Přehledový list připomínek v lokalitě 675 / Výzkumný elektronický ústav

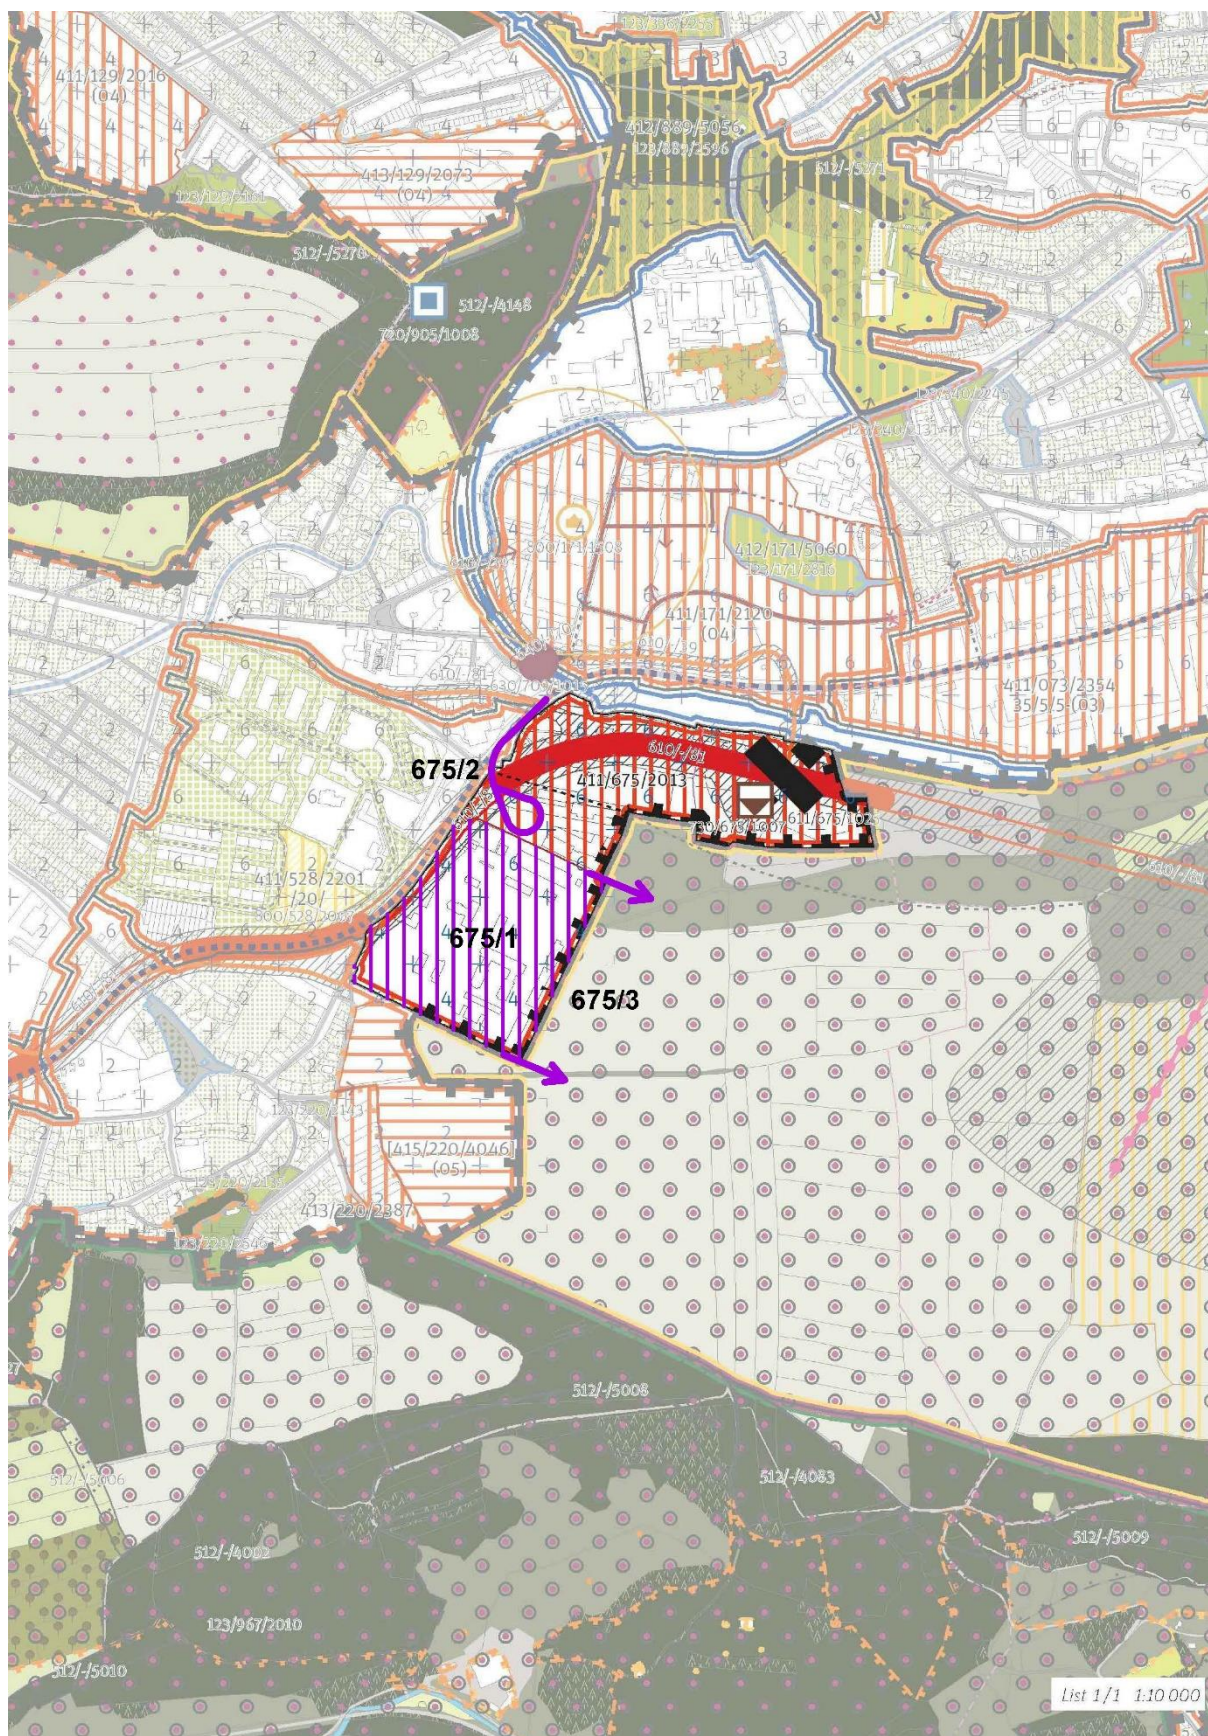
Celou lokalitu vymezit jako transformační. Není vhodnější název Výzkum ústav elektrotechnický? Tato připomínka je zásadní.

Odůvodnění: S ohledem na nízkou míru stability, vysokou míru potenciálu, ale faktické nejasnosti možného využití areálu bývalého VTÚE i rozsáhlé stavební činnosti spojené s výstavbou RR, se navrhuje vymezit celou lokalitu jako zastavitelnou, transformační, obytnou pro doplnění občanské vybavenosti - v souvislosti a typem struktury (09) areál vybavenosti. Dobrá dopravní dostupnost na stanici metra Jinonická bude ještě podpořena smyčkou TT Radlická - Jinonice. Areál představuje významnou nástupní plochu do rekreačního území lokalita 926/Dívčí hrady.

Chybí vyznačení záměru prodloužení TT Radlická - Jinonická s konečnou TS. Tato připomínka je zásadní.

Odůvodnění: MČ Praha 5 iniciovala Změnu ÚPn TT Radlická - Jinonická, která čeká na schválení Zadání a je zakotvena v investičním výhledu DPP. Její realizace umožní obsluhu Radlického údolí a přístup na Dívčí hrady od západu.

Chybí vyznačení prostupnosti do rekreačního území Dívčí hrady. Tato připomínka je zásadní.

Odůvodnění: Lokalita přímo sousedí s nezastavitelnou přírodní lokalitou č. 926/Dívčí hrady a bude významným místem přístupu do ní; v rámci transformačního území není fixováno propojení z lokality do rekreační lokality.

Zohlednit probíhající podněty na změny ÚPn v území: P113/2017, P77/2017, Z3131, Z3102. Tato připomínka je zásadní.

Odůvodnění: Jedná se změny a podněty na změny ÚPn probíhající a pořizované se souhlasem MČ Praha 5.
